December 1994

BLACK-OUT PÅ MONITOR MED POWER INVERTER.

Dette vedrører Monitor H1253C med DC til AC Power Inverter, part nummer 730060.

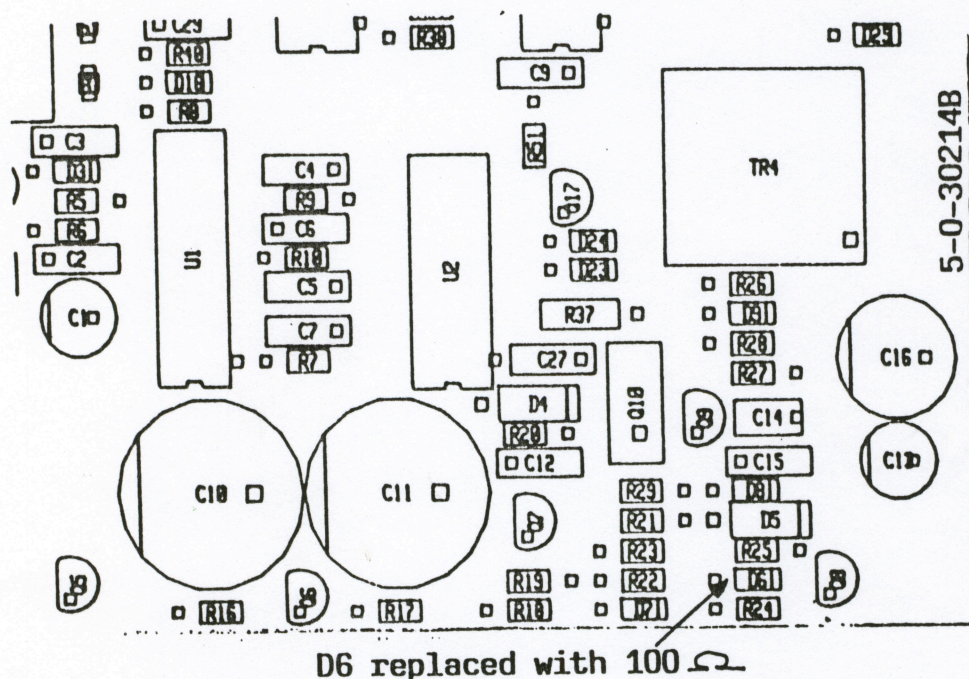
På nogle installationer slukker monitoren ind imellem sig selv i nogle få sekunder. Dette problem opstår når laderen genererer et spændingshop i installationen, hvilket bevirker at Power Inverteren påbegynder en ny soft-start cyclus.

For at undgå dette bør Inverterens 4.7V Zenerdiode udskiftes med et 100 ohm/0.33W modstandselement, eller modstandselementet placeres parallelt over dioden.
